Контрольная форма обследования доступности приоритетных объектов и услуг социальной инфраструктуры для инвалидов и других МГН.

Наименование объекта: Муниципальное бюджетное дошкольное образовательное учреждение детский сад №6 Тырминского сельского поселения Вехнебурейнского муниципального района Хабаровского края

Адрес: 682050, Россия Хабаровский край, Верхнебурейнский район, п. Тырма, ул. Октябрьская д.7

Дата обследования: 11 декабря 2022 года

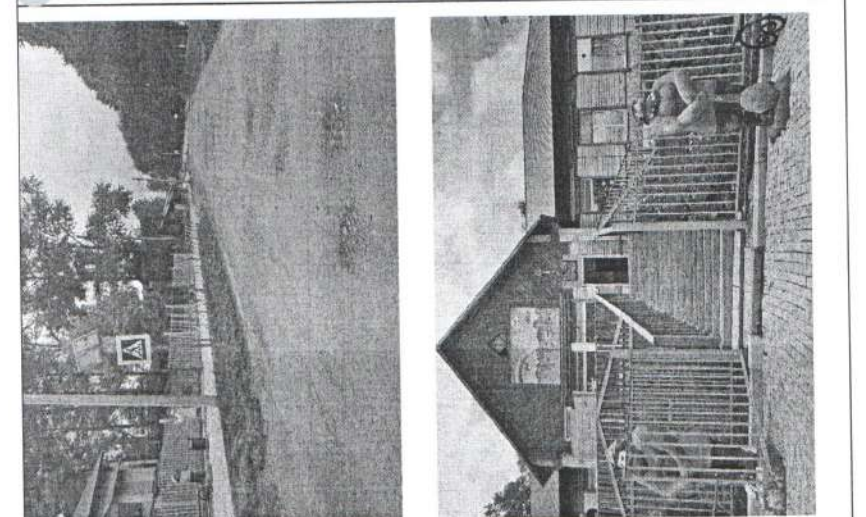
1.1.	Ближайшие к объекту остановки общественного транспорта не оборудована и недоступна для МГН: линия безопасности отсутствует; бордюр разрушен; схема движения к объекту отсутствует.	<input type="checkbox"/> Нет Осмотр Измерение		фото 1.1. Линия безопасности отсутствует, бордюр 0.9. см.	- Привести в соответствие
	Наличие на остановке схемы движения к объекту для МГН.	<input type="checkbox"/> Нет Осмотр.		Схема движения к объекту для МГН отсутствует.	- Привести в соответствие

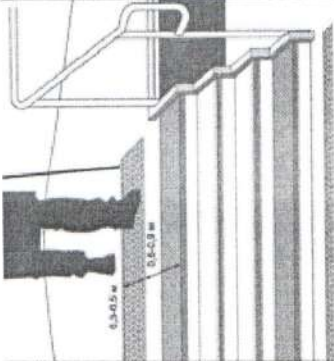
Вход на территорию здания доступен
 Основной вход в здание не доступен

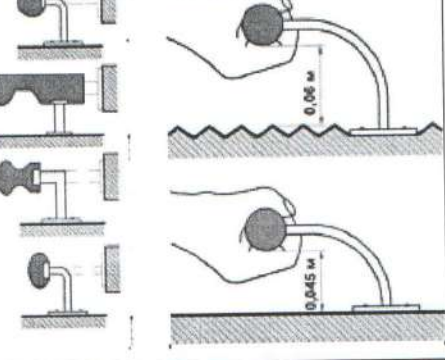
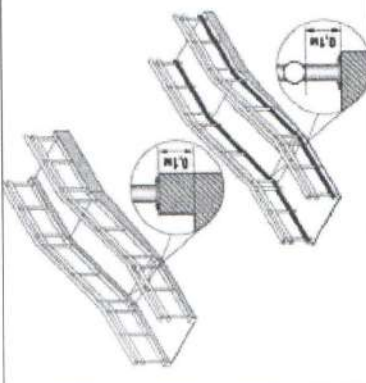
<input type="checkbox"/> нет Осмотр:	2.2. Оборудованы ли доступные входы знаками доступности?	- Привести в соответствие
	Кнопка вызова не соответствует требованиям		<input type="checkbox"/> да Осмотр: Измерение	Имеется ли устройство для вызова персонала? Кнопка вызова выше 1,5 м от уровня пола

Лестница наружная

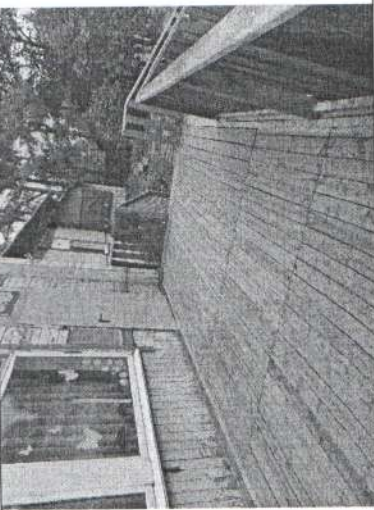
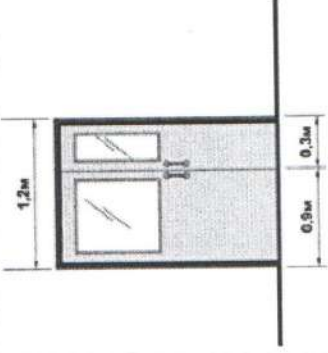
2.3	<p>Наружные лестницы и пандусы должны иметь поручни с учетом технических требований к опорным стационарным устройствам. При ширине лестниц на основных входах в здание 4,0 м и более следует дополнить дополнительные поручни.</p>	<p><input type="checkbox"/> Нет</p> <p>Измерение:</p>		<p>Ширина лестницы на входе составляет 1.17 м. Пандус отсутствует</p>	<p>- Привести в соответствие</p>

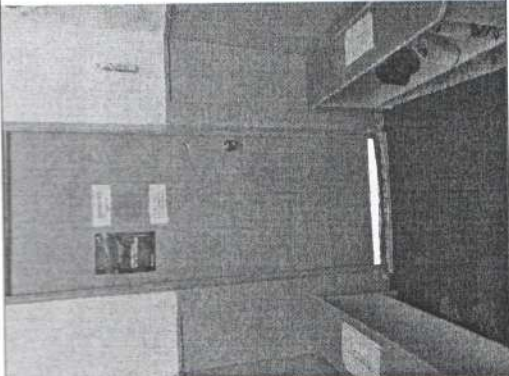
2.6.	Расстояние между поручнями открытой лестницы не менее 1,0 м.	<input type="checkbox"/> Нет Измерение: 3,90 м		Поручни не установлены	- Привести в соответствие
------	--	--	--	------------------------	---------------------------

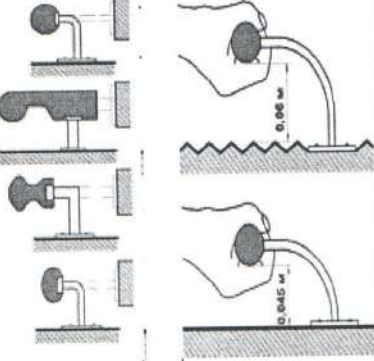
2.26	<p>Глубина тамбуров и тамбур-шлюзов не менее 2,3 при ширине не менее 1,5м.</p>	<input type="checkbox"/> Нет Измерение: глубина 1,65м при ширине 2,10 м.		Не соответствует требованиям	- Привести в соответствие

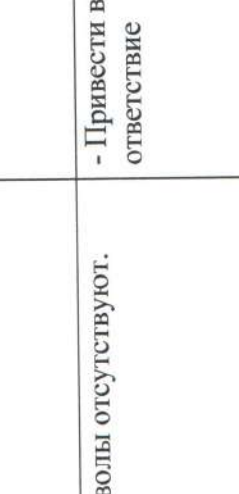
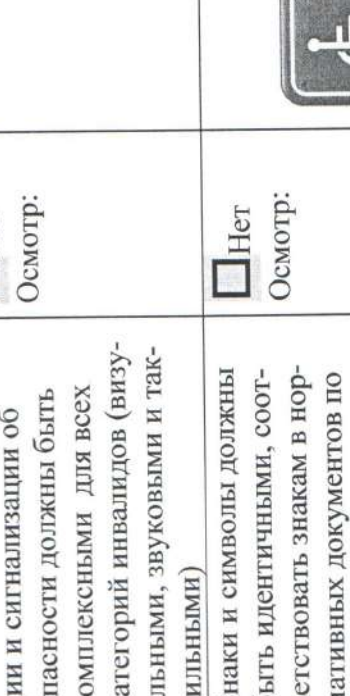
5.6	<p>В универсальной кабине и других санитарно-бытовых помещениях, предназначенных для пользования всеми категориями граждан, в том числе инвалидов, установлены откидные опорные ручки, штанги, поворотные или откидные сидения.</p>	<p><input type="checkbox"/> Нет Осмотр:</p>	<p>Закладные детали в перегородках Инсталляция (несущий каркас) Несущая стена</p> 	<p>е соответствует требованиям</p>	<p>- Привести в соответствие</p>
